**DEMANDE DE RENSEIGNEMENTS N° 1 DE LA RÉGIE DE L'ÉNERGIE (LA RÉGIE) RELATIVE À LA DEMANDE
D'AUTORISATION POUR UN PROJET D'INVESTISSEMENT VISANT LA CONSTRUCTION D'UNE STATION DE RÉCEPTION ET
D'INJECTION DE GAZ PORTÉ À SAINT FLAVIEN**

Figure 2
Plan d'aménagement 3D de la station de réception et d'injection

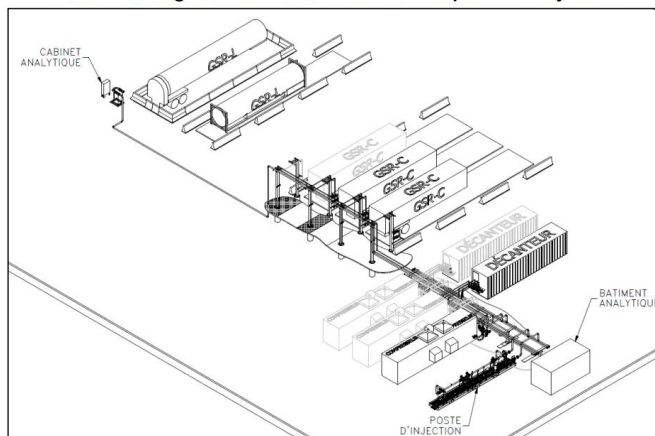
1.2.1. Les éléments représentés à la Figure 2, relatifs à la « Station de réception et d'injection » seront installés dans les limites du carré bleu de la Figure 1, relatif à la « Station multi-utilisateur » (référence (ii)). Veuillez élaborer.

1.5 Veuillez identifier à la Figure 2 (référence (ii)), les éléments suivants (référence (iii)) :

- Quais de déchargement du GSR-C et du GSR-L;
- Unité de stockage et de regazéification du GSR liquéfié (réservoirs cryogéniques et unités de chauffage);

- Bâtiment de service.

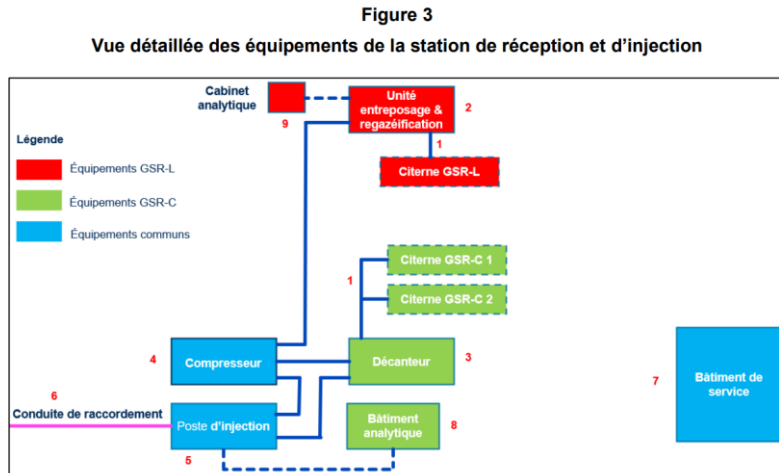
1.2.3. Le GSR acheminé au site d'Intragaz, par la « Conduite de raccordement », sera injecté au réseau de transmission d'Énergir par le biais du poste délimité par un carré noir à la Figure 1 de la référence (ii) (poste existant). Veuillez élaborer.

1.2.4. Le poste délimité par un carré noir à la Figure 1 de la référence (ii) est un « poste de livraison » (référence (v)). Veuillez élaborer.

1.3.2. Valider que bien que le titre de la Figure 1 se lise comme « Plan d'aménagement de la station de réception et d'injection » (référence (ii)), on doit comprendre qu'il s'agit d'une vue du Projet dans son ensemble.

1.3.3. Décrire les éléments du poste délimité par un carré noir à la Figure 1 de la référence (ii) et leur fonction. Veuillez préciser si des coûts en lien avec ces éléments sont prévus au Projet et le cas échéant, fournir ces coûts.

- 1.6 Veuillez préciser combien de réservoirs cryogéniques et d'unités de chauffage ont été considérés dans les coûts du Projet (référence (iii)).
- 1.7 Veuillez préciser si le tracé envisagé pour la « Conduite de raccordement » est celui présenté à la Figure 1 de la référence (ii). Sinon, veuillez déposer un schéma présentant le tracé envisagé.
- 1.8 Veuillez valider la compréhension de la Régie à l'effet que le quai de déchargement du GSR-C et le décanteur peuvent, respectivement, accueillir et décharger un maximum de deux camions en même temps. Veuillez élaborer.

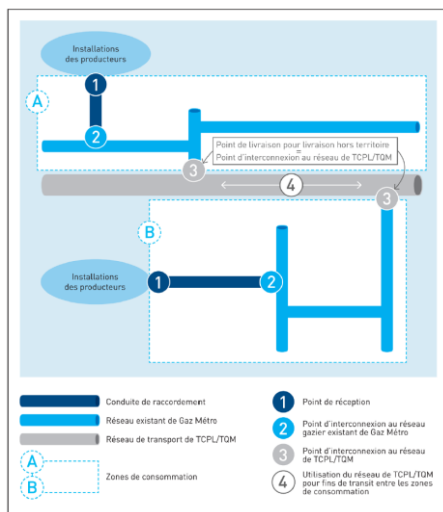
- 3.1.1. Adapter le modèle de raccordement des références (v) à (vii), à chacune des deux situations possibles dans le cadre du Projet, soit qu'un ou des producteurs de GSR livrent par camion, à la station multiutilisateur de réception et d'injection, du gaz :
- Comprimé (GSR-C); et

- Liquéfié (GSR-L).
